ZP-27/10/09

W związku ze złożonym przez Uczestnika postępowania zapytaniem dotyczącym treści Specyfikacji Istotnych Warunków Zamówienia w postępowaniu **Budowa mechaniczno – biologicznej oczyszczalni ścieków o przepustowości 600m<sup>3</sup>/dobę w Jedlińsku oraz sieci kanalizacji sanitarnej w miejscowości Jedlanka składającej się z kanałów grawitacyjnych długości 7764mb, rurociągów tłoczonych długości 2229mb, kanałów przyłączeniowych długości 995mb oraz 10szt pompowni ścieków** opublikowanym na portalu UZP Nr 141567-2009 uprzejmie informuję:

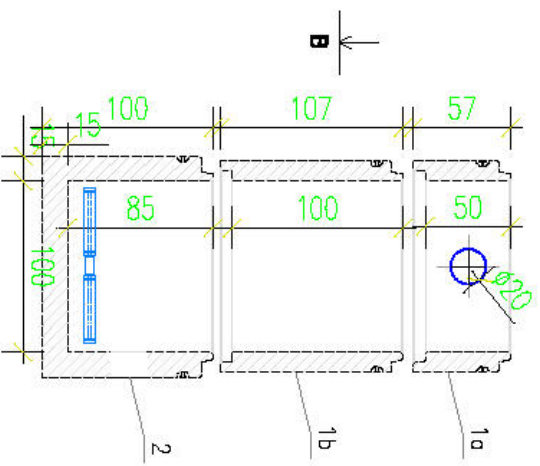
**Pytanie 16:**Dot. Poz. 33 przedmiaru na technologię – Dostarczenie układu dystrybucji powietrza w kompresorowni ( $Q=670m^3/4$ ) – rurociągi stalowe z zaworami elektromagnetycznymi i zwrotnymi odcinającymi – kpl. 1 – Prosimy o podanie średnic i długości rur, ilość kształtek, materiał średnice i ilości oraz rodzaj armatury.

Średnice rurociągów stalowych zamieszczonych na rys. nr B-01T DN50 I=3,0, DN63 I=12 m, DN80 I=6,0 m, DN110 I=6,0 m, DN 150 3,0m, kształtki na rysunku technologicznym nr B-01T, zawory elektromagnetyczne średnicach DN 80mm, oraz szt.2, DN32 mm szt.9.

# SELEKTOR Ø1000

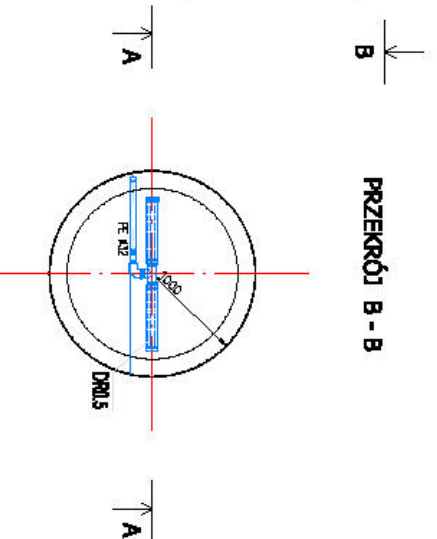
**Pytanie 9:**Dotyczy reaktora – Brak rysunków posadowienia kręgów żelbetowych DN 1000 i DN 1200 (piaskownik, selektory, pompownia osadu) w reaktorze oraz konstrukcji ich komór zlewcznych oznaczonych na rysunku jako KZO, KZS, KZP – prosimy o uzupełnieni.

Rys. selektorów rys. piaskownika, oraz komory zbiorczej osadów w załączeniu.
